Registro N° 079/2026

Aclaraciones Licitación Abreviada Ampliada N° 1/2026

Con respecto a la Licitación Abreviada Ampliada Nro. 1/2026 cuyo objeto es la *“Construcción de cerramientos livianos, suministro e instalación de equipos de acondicionamiento térmico y ventilación del nuevo sector destinado a almacenamiento de medicamentos, así como la habilitación ante la Dirección Nacional de Bomberos (DNB) en la Planta Logística Postal (PLP), de la Administración Nacional de Correos”*, se detallan a continuación las consultas recibidas y sus respuestas:

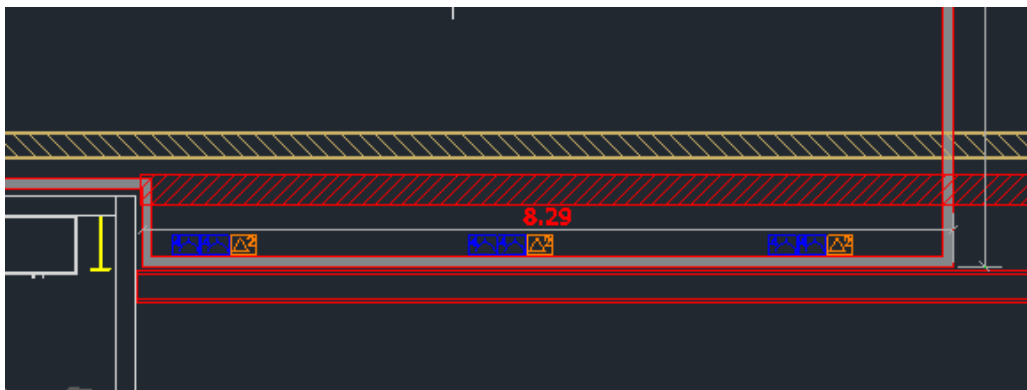
CONSULTA N° 35: Tomas para electrodomésticos. En la consulta Nro 24 se preguntó y se contestó:

CONSULTA N° 24: *"Eléctrica y Cableado Estructurado. En la memoria se mencionan "Tomacorrientes electrodomésticos". ¿Dónde se ubican estas tomas? No los vemos en planos.*

RESPUESTA N° 24: *"Se grafican en CAD en el área de Armado de Pedidos. Se derivan del tablero T.Ava.e" Se repregunta: En la memoria se indica: Tomacorrientes electrodomésticos:*

Próximo al acceso a los sectores Controlados y Preparados se instalarán 3 TC schuko con llave de corte para la conexión de freezers horizontales, derivados del T Far1 y T Far2. Las mismas serán replanteadas por el Contratista y deberán ser aprobadas por la Dirección de Obra, previo a su armado definitivo.

En los planos CAD sí vemos lo referente a los puestos de trabajo: 3 puestos de trabajo para PC en Área Armado de Pedidos. Cada puesto contiene 8 tomas schuko y 2 puestas para datos/ telefonía RJ45. (ver captura pantalla)

¿Podría aclararse cuáles son los Tomacorrientes electrodomésticos para freezers horizontales? En la memoria se indica que se derivan del T FAR 1 y FAR 2 ¿es correcto?

RESPUESTA N° 35: Los tomacorrientes de electrodomésticos se situarán sobre la "pared de color amarillo", en el límite entre del recinto Farma a construir y la pista. Deben derivarse del tablero de Agregación de Valor T.Ava.e, que es el más próximo y está en Pista, no desde Farma 1 y Farma 2 como se menciona originalmente en la Memoria.
